改善箇所説明図①

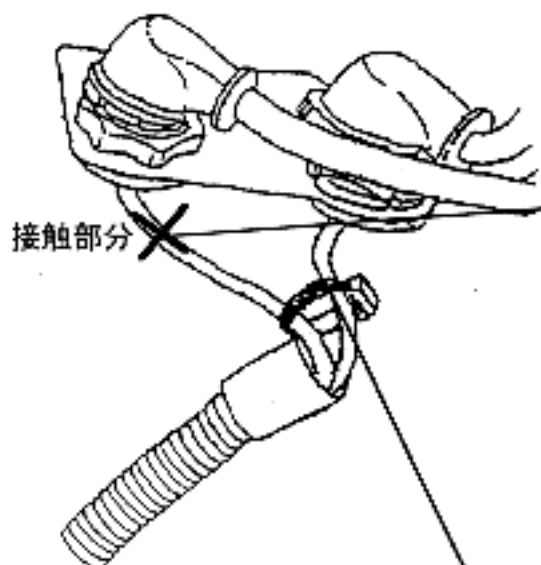
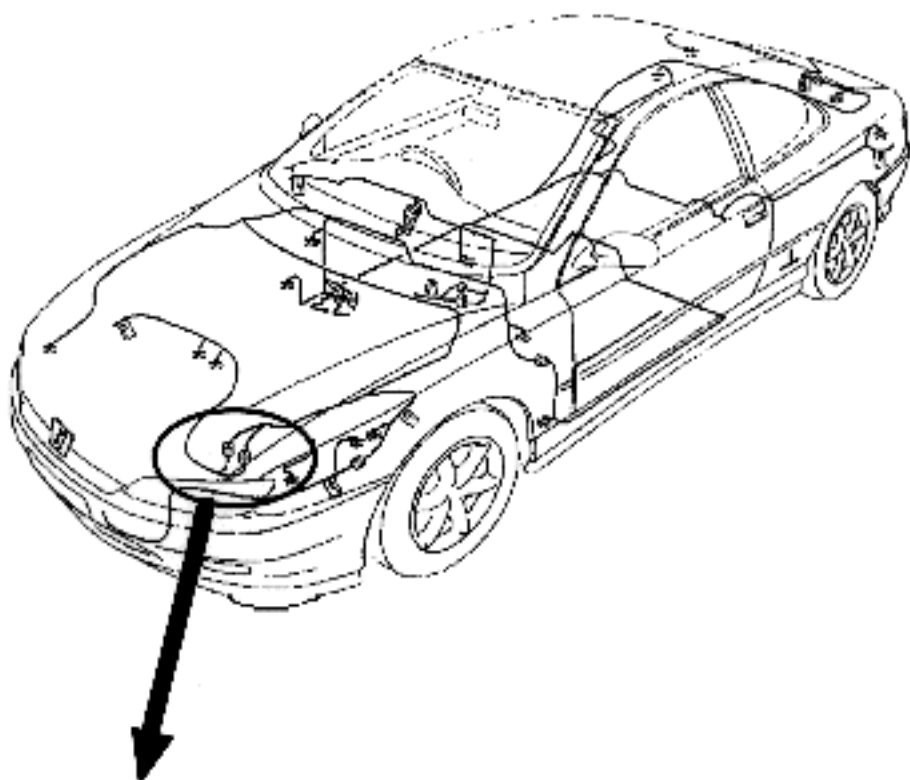
基準不適合発生箇所

原動機の燃料噴射装置等の電気配線において、原動機室内の当該配線の取り回しが不適切なため、自動変速機と干渉し、そのままの状態で使用を続けると、当該配線の被覆が損傷し、最悪の場合、短絡して原動機が停止するおそれがある。

改善内容

全車両、当該配線を結束バンドで固定し、被覆が損傷しているものは、良品と交換する。

結束バンド

内は追加部品を示す
